**FEJÉRVÍZ Fejér Megyei Önkormányzatok Víz- és Csatornamű
Zártkörűen Működő Részvénytársaság**
8000 Székesfehérvár, Király sor 3-15.
Telefon: 22/535-800
E-mail: fejervizzrt@fejerviz.hu

Levelünk száma: **FU/1350 - 2 / 2025**

Tárgy: Szakmai vélemény a tervezett öntözőteleppel kapcsolatban

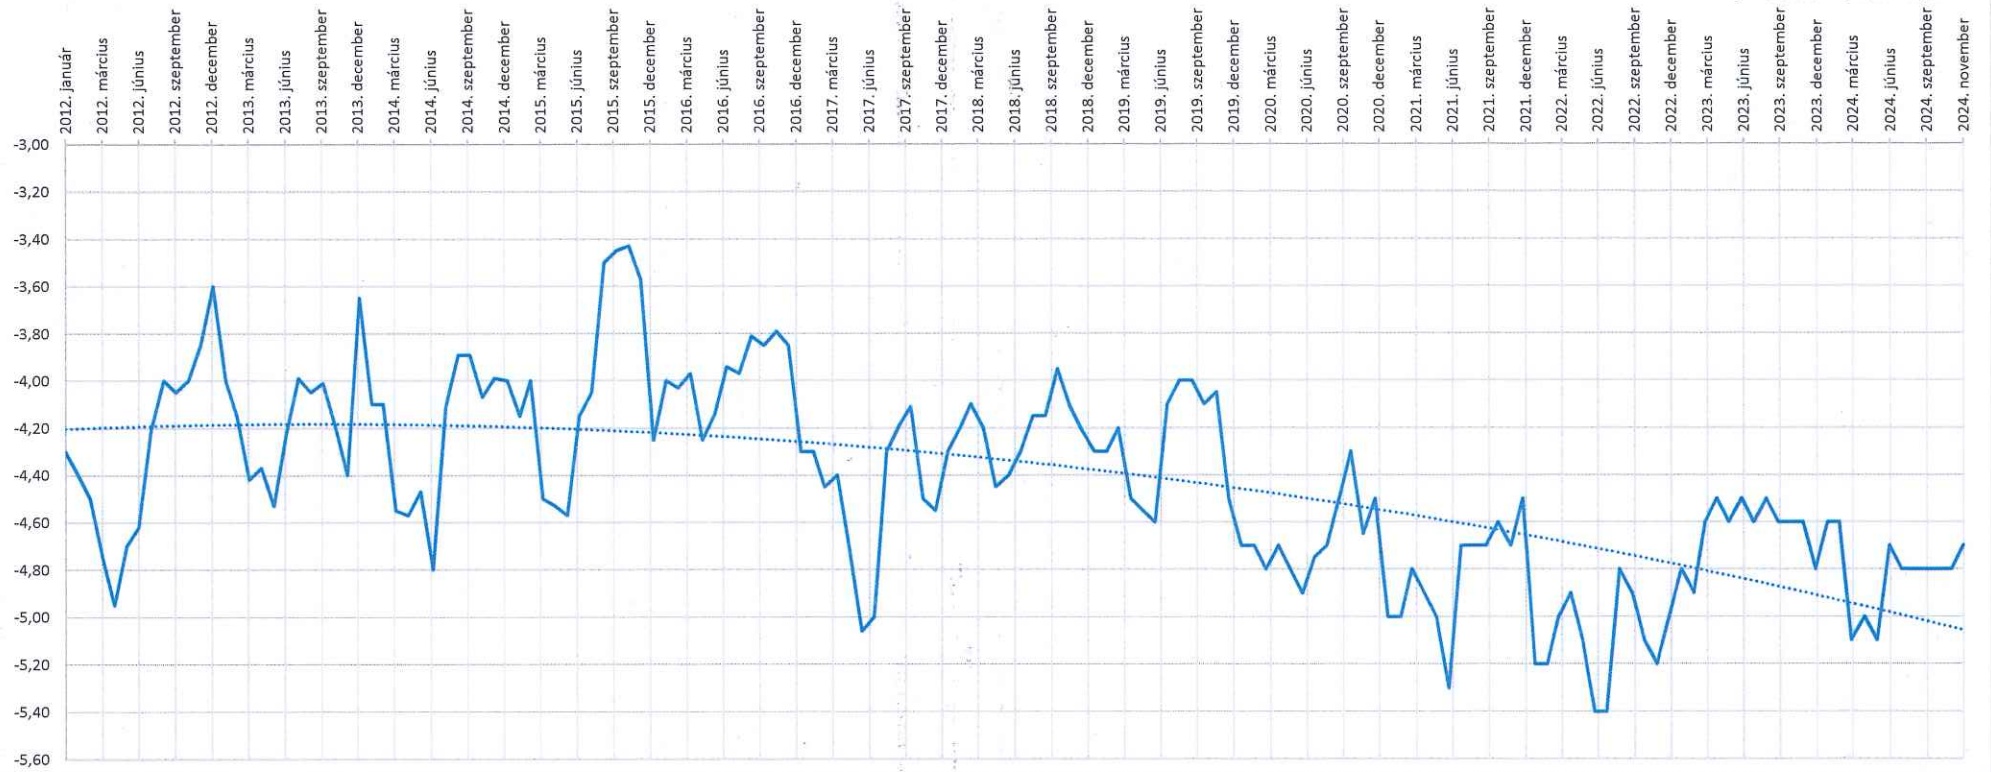
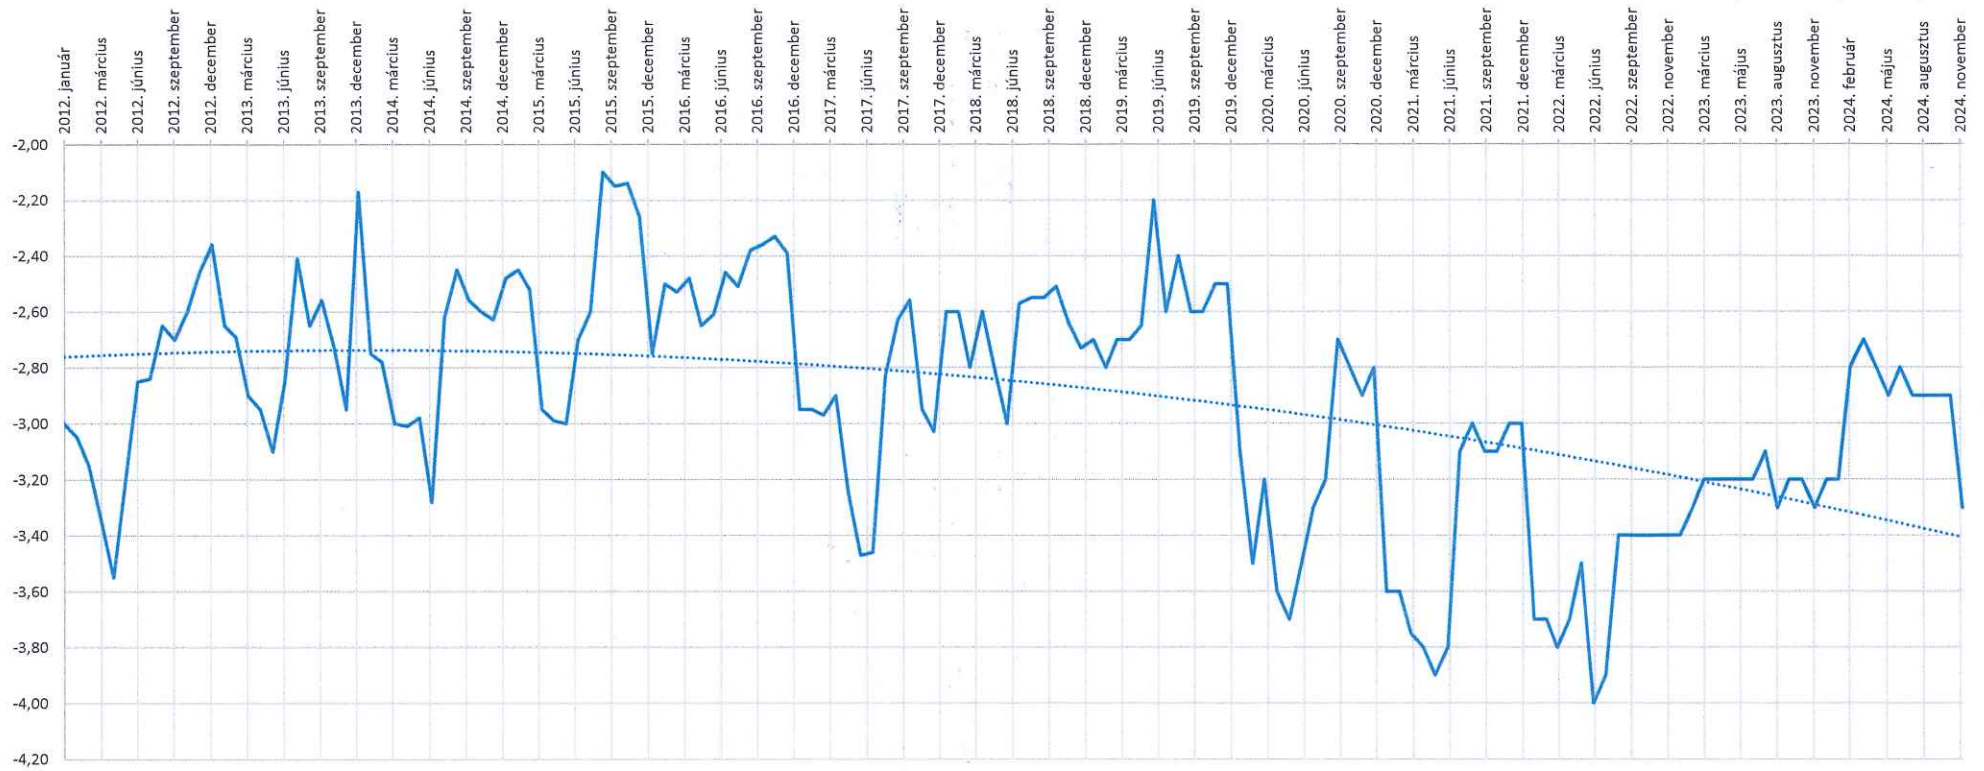
3. A vízbeszerzési tervfejezt egyáltalán nem foglalkozik a vízkitermelés okozta hatásokkal, mindösszesen a következő került megfogalmazásra. *„Az öntözéshez tervezett kutakból történő vízkivétel várhatóan a jelentős távolság miatt a vízbázis termelő kútjaiban nem okoz vízhozamcsökkenést”*. Az anyagban ezt a kijelentést semmivel nem igazolják, semmilyen előzetes vizsgálat nem került elvégzésre. A tervezett vízkivételt mindösszesen 230 nap alatt kerülne kitermelésre, ha ezt éves szintre vetítjük akkor közel 540.000 m³-nyi víz kerülne kitermelésre. Ezt azért tartjuk szükségesnek ilyen formában megemlíteni mivel a kutakból kitermelendő napi vízmennyiség sokkal nagyobb hidraulikus terhelést jelent a vízadóra nézve, mintha a 340.000 m³-nyi vizet 365 nap alatt termelnék ki. Ez a terhelés persze egyáltalán nem akkora, mintha tényleg kitermelnének egy év alatt 540.000 m³-nyi vizet. Levelünkhöz mellékeljük a sárosdi vízműkutak nyugalmi vízszintjeinek alakulását, az adatokat 2012-től közöljük egészen 2024 év végéig havi szinten. A mellékelt ábrákból jól látható, hogy a kutak nyugalmi nyomásszintjei 70 – 80 centimétert csökkent 2012-óta. Ez az érték jól jelzi azt, hogy a sárosdi kutak által szűrőzött vízadó már így is enyhén túl van terhelve! Az idősből jól látható, hogy a nyugalmi szintek alakulására nem csak az éves kitermelt vízmennyiség van hatással, hanem az egy éven belüli fogyasztói vízigény alakulás is. Jellemzően a kútjainkban márciusi – júniusi időszakban mérjük a legalacsonyabb vízszinteket. Ennek azaz oka, hogy a vetési, palántázási, öntözési időszak

miatt jelentősen megnő a vízigény, ilyenkor viszonylag rövid idő alatt nagy mennyiségű vizet termelünk ki a kutakból az igények kielégítésére. Ahhoz, hogy a nyugalmi nyomásszint visszaálljon a kutakban a vízigény visszaesésétől kezdve több hétre van szükség. Szeretnénk a figyelmet felhívni arra, hogy a vízműkutakból éves szinten 130.000 m³ vizet termelünk ki már ez a mennyiség is jól látható hatásokat okoz a vízádóban, 340.000 m³-nyi víz kitermelése mindösszesen 230 nap alatt a Társaságunk által kitermelt vízmennyiség hatásának a többszörösét is jelentheti. Megjegyezzük, hogy az éghajlat változásának megfelelően a fogyasztási igények is lassan nőnek. Véleményünk szerint a tervezőnek egy a térségről készített hidrogeológiai modellel kellene igazolnia, hogy tényleg nem okoz vízhozamcsökkenést a tervezett öntözőtelepi vízkivétel a vízmű kútjaiban, illetve nem okoz a tárolt vízkészlet minőségében negatív irányú változásokat. A modellezést a jelenleg ismert és a jövőbeni tervezett vízkivételekkel együtt legalább 50 évre előre el kellene végezni. Figyelemmel a 30/2008. (XII. 31.) KvVM rendelet 5. paragrafus (3) bekezdésében foglaltakra, csak abban az esetben létesíthetők új kutak amennyiben igazolásra kerül, hogy az újonnan létesítendő kutak olyan távolságra vannak a Sárosd község ivóvízellátását biztosító kutaktól, hogy az öntözéshez kivenni tervezett vízmennyiség nem okoz a sárosvi kutakból csúcsidőszakban üzemszerűen kitermelhető vízhozamban 10 %-ot meghaladó vízhozamcsökkenést. Ezen felül a modellezés során kiemelten kell vizsgálni, főleg más vízadó esetleges igénybevételekor a 147/2010. (IV. 29.) Korm. rendelet 60. paragrafus (5) bekezdésének teljesülését miszerint "Ivóvízbázis környezetében csak olyan öntözés engedélyezhető, ami nem eredményezi az ivóvízbázis biztonságának csökkenését sem mennyiségi, sem minőségi szempontból. A felső vízadó helyett más vízadó réteg igénybevételekor keletkező depressziós mező elindíthat olyan áramlási rendszereket, amelynek következtében átszivárgás indulhat meg más rétegekből (pl.: a felső vízadóból, vagy a talajvízből) az igénybe vett rétegbe. Ennek következtében a nem igénybe vett rétegek vízkészletében is negatív változások következhetnek be mind minőségi és mennyiségi szempontból. Szeretnénk kiemelten felhívni a figyelmet arra, hogy a Közép-dunántúli Vízügyi Igazgatóság az Szfvár-003585-2/2024. számú előzetes vízügyi állásfoglalásában jelezte a következőket: „A kutak tényleges helyének tervezése előtt azonban szükséges Igazgatóságunkkal egyeztetni. A tervezett helyen legfeljebb 1-2 rétegvízút létesítését tartjuk elfogadhatónak, ezen a helyen jelentős vízkivétel megvalósítása hatással lehet a Sárosvi községi vízbázisra, valamint más, már engedélyezett felszín alatti vízre települt vízhasználatra.”
